GRF-2026-687

Yttrande

**Samråd: Detaljplan för del av fastigheten Järnvägen
1:5 i Kirsebergsstaden i Malmö (Dp 5763)
SBN-2020-29**

Utdrag ur fördjupad översiktsplan för Södra Kirseberg och Östervärn. Placering av en ny grundskola pekas ut inom föreliggande detaljplans planområde.

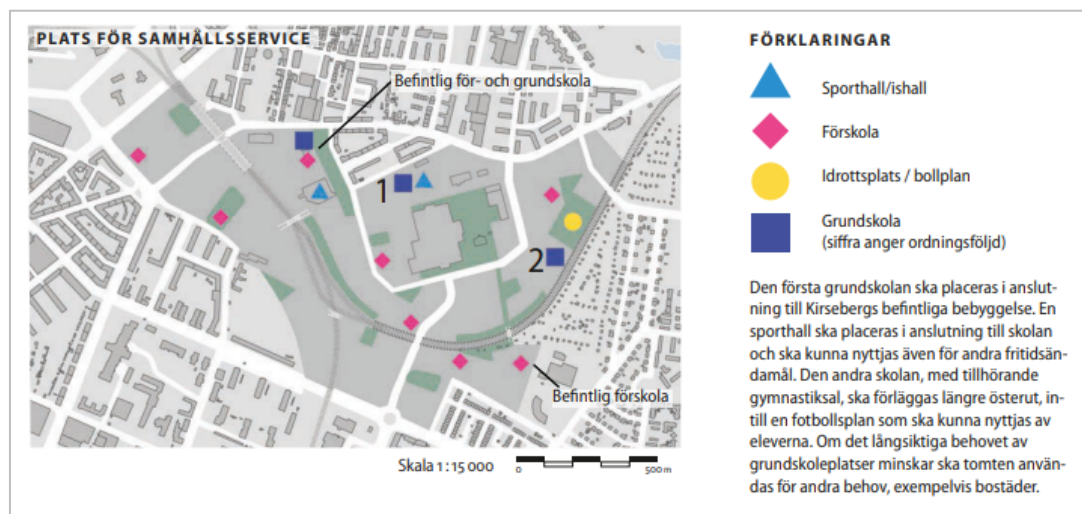
I den fördjupade översiktsplanen för Södra Kirseberg och Östervärn pekas möjlighet för en ny skola ut inom föreliggande detaljplans planområde, samt ytterligare en ny grundskola sydöst om planområdet. Placeringen inom föreliggande område pekas i den fördjupade översiktsplanen ut som huvudinriktning, och den andra placeringen som preliminär om det skulle finnas ett behov av två grundskolor inom området. Det bedöms nu endast finnas behov av en skola inom området då byggnation av Mölledalsskolan blir av.

I och med att behovet av grundskolan uppstår först på längre sikt har skolan flyttats till den andra lokaliseringen som ligger inom en senare utbyggnadsetapp. Detta menar grundskolenämnden är beklagligt då nuvarande förslag till placering är lokaliserad intill Simrishamnsbanan samt då den inte har samma koppling mot kringliggande områden.
